## **Autorité environnementale**

**Avis délibéré de l’Autorité environnementale sur le  
projet CAP 2020 du Grand port maritime de Dunkerque  
(59) – 2<sup>ème</sup> avis**

**n°Ae : 2023-20-1**

Avis délibéré n° 2023-20-1 adopté lors de la séance du 24 août 2023

Figure 1 : Emprises enclavées dans le projet (ovales en rouge) (Source : mémoire en réponse)

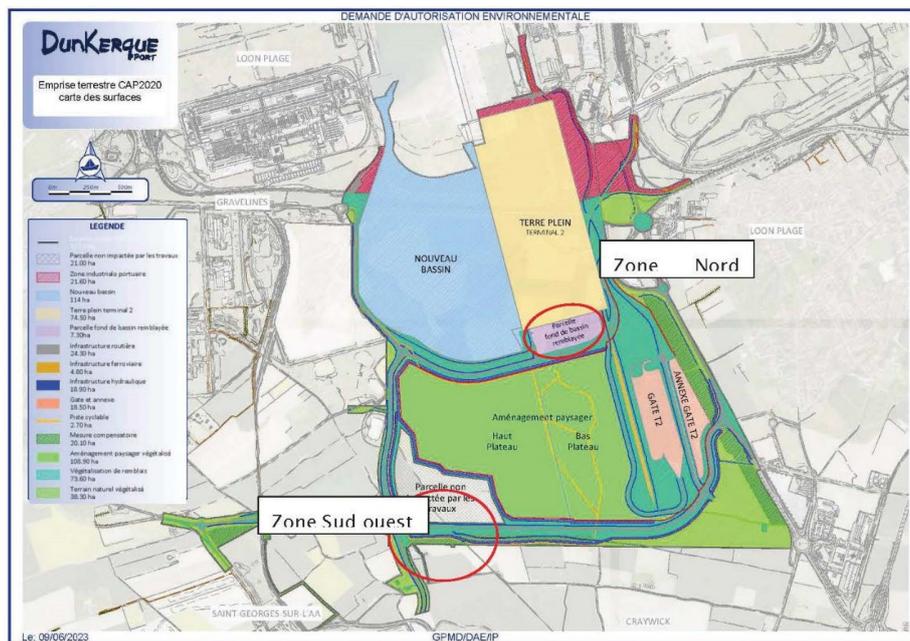
Deux emprises sont concernées (voir figure 1 ci-après). L'espace au nord-est en fond de bassin est intégré à l'emprise du projet selon le mémoire en réponse. En revanche, la « zone sud-ouest » représente une emprise de 21 ha : « *cette zone a été sortie de l'emprise du projet dans la mesure où elle n'apparaissait pas nécessaire à la réalisation des aménagements prévus dans le cadre du projet* ».

CAP 2020. Dans le cadre du projet, elle conserve de fait son usage agricole actuel. La poursuite d'une pratique agricole sera de nature à éviter un aménagement dans le cadre du présent projet ». Le projet stratégique n'évoquant pas le devenir de ce secteur, il conviendrait d'y préciser le statut de cette emprise, aménageable, « paysagère », agricole ou naturelle.

Figure 2 : Schéma directeur hydraulique du port Ouest : watergangs existants en bleu, supprimés en rouge et proposés en tirets violets (Source : mémoire en réponse)

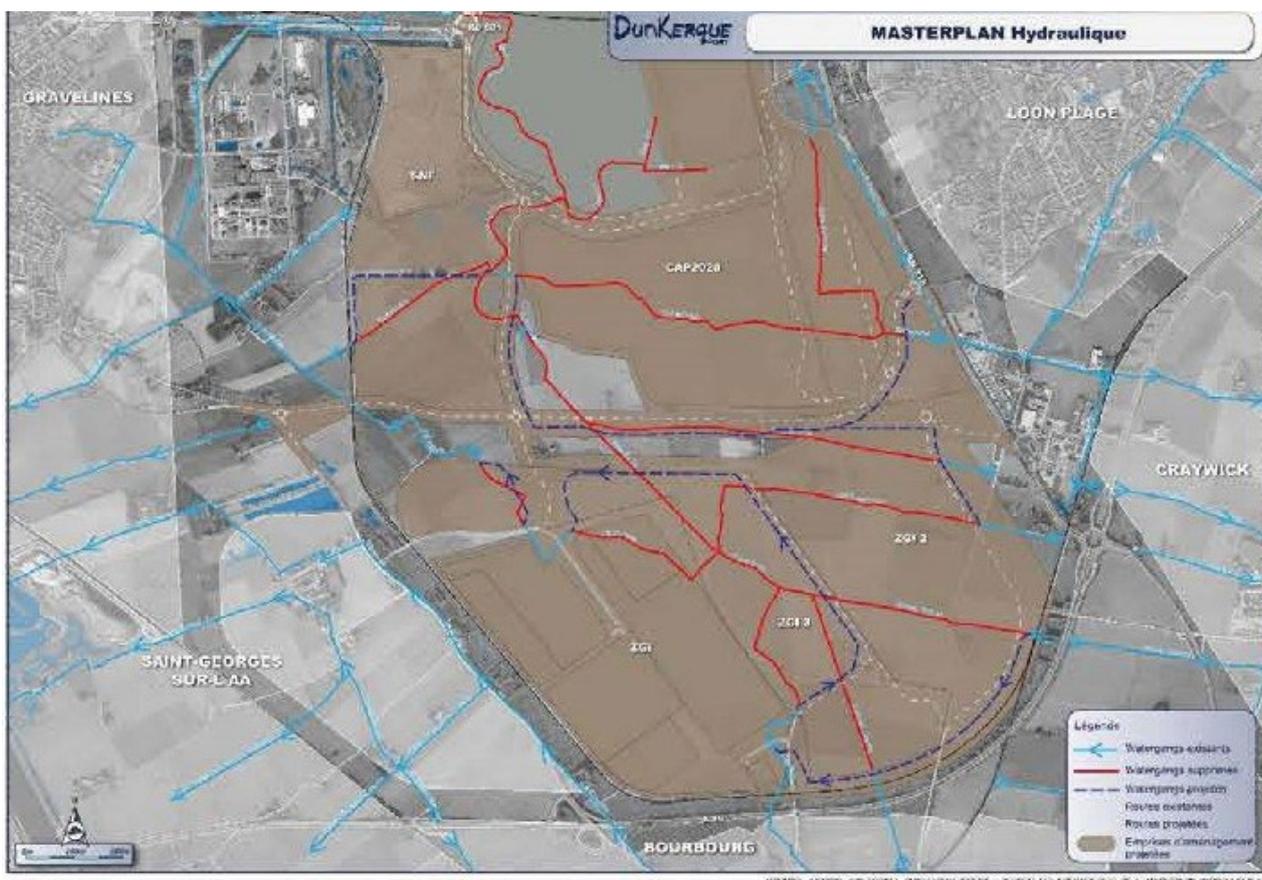
Le mémoire n'explicite pas les raisons des choix qui concernent les nouveaux watergangs<sup>7</sup> : « *Les déviations des watergangs CAP 2020 sont issues du schéma directeur hydraulique conçu conjointement avec la 1ère section des watergangs. Ce schéma directeur a déjà fait l'objet d'analyse de variantes pour aboutir à sa production. Il se base sur le maintien à minima des continuités hydrauliques est-ouest et dans la mesure du possible à son amélioration (linéaire, section) ».*

Le mémoire en réponse ajoute juste que « *l'implantation des nouveaux watergangs s'adosse sur les emprises des réseaux et voiries existantes afin d'assurer un accès facilité pour les interventions d'entretien, une optimisation des emprises foncières pour en faciliter leurs futurs développements* », ce qui n'est visiblement pas exact, plusieurs des tronçons projetés longeant des routes projetées (en pointillés blancs sur la figure 2), y compris un projet « ZGI 3 » auquel aucun autre document ne fait référence à ce jour – et donc pas le projet stratégique du GPMD.

Figure 3 : Emprise terrestre Cap 2020, carte d'artificialisation des sols phase projet, 14/06/2023  
(Source : mémoire en réponse)

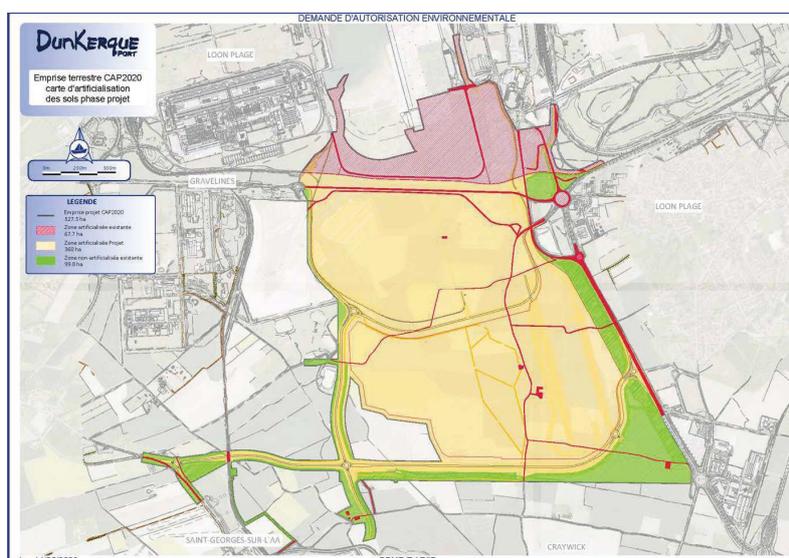
Comme l'avait souligné l'Ae, il y avait des incohérences, selon les parties du dossier, sur les surfaces artificialisées. Le mémoire en réponse clarifie ce point (il conclut à une artificialisation de 360 ha) et apporte une précision sur la spatialisation des surfaces artificialisées (voir figure ci-dessus). Toutefois, et cela avait déjà été souligné par l'avis de l'Ae, le mémoire en réponse n'inclut (toujours) pas dans l'emprise du projet les 179 ha du rechargement de l'UG4 qui, compte tenu des volumes engagés, va nettement au-delà d'un rechargement littoral habituel. L'Ae rappelle donc que ces composantes doivent être considérées comme faisant partie du projet et de ses incidences.

Figure 4 : Écobilan 2018 du territoire portuaire (Source : TBM 2018, étude d'impact initiale)

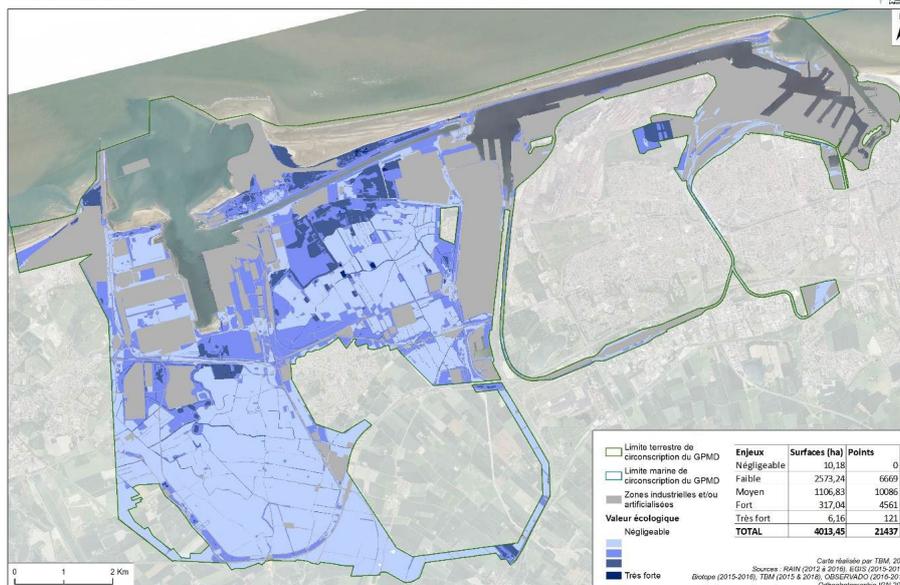
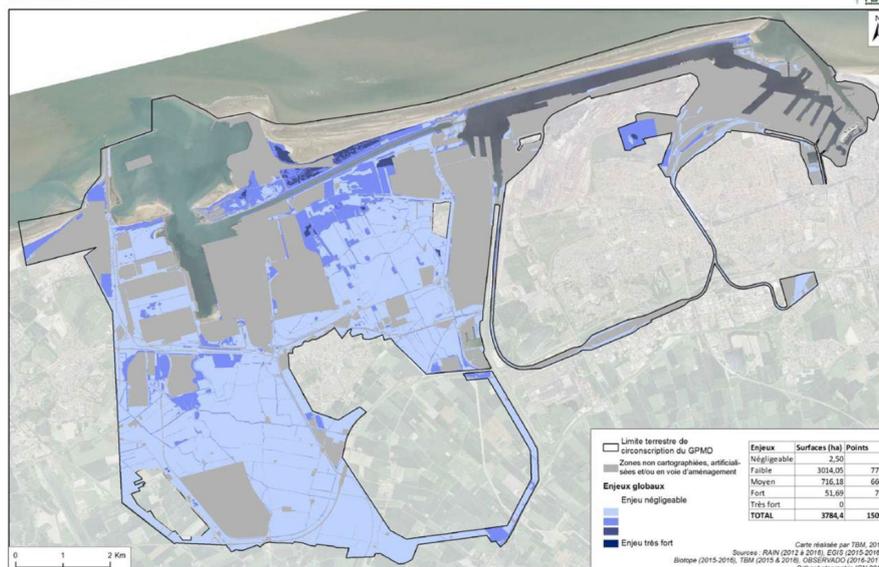
De plus, et de façon surprenante, la comparaison entre la figure de la « valeur écologique terrestre 2018 » de l'étude d'impact (p. 345) et celle de l'« écobilan 2018 » du mémoire en réponse (respectivement figures 4 et 5 ci-après) révèle dans le mémoire en réponse une baisse très sensible du bilan des enjeux écologiques du schéma directeur du patrimoine naturel (SDPN) (au-delà de la projection des futurs investissements du projet stratégique 2020-2024). Cet écart d'appréciation des valeurs écologiques terrestres, non explicité, renforce le problème identifié par l'Ae dans son avis, à savoir celui de l'évaluation des gains fonctionnels apportés par les compensations prévues, et de la capacité du SDPN à compenser l'ensemble des atteintes à l'environnement cumulées par les projets en cours et *a fortiori* à venir.

<sup>19</sup> Le mémoire en réponse précise toutefois « le prochain Ecobilan est envisagé à la fin des travaux du projet CAP 2020 envisagé en 2027 », laissant supposer que l'écobilan de la figure 5, n'intègre pas les mesures compensatoires du projet Cap 2020.
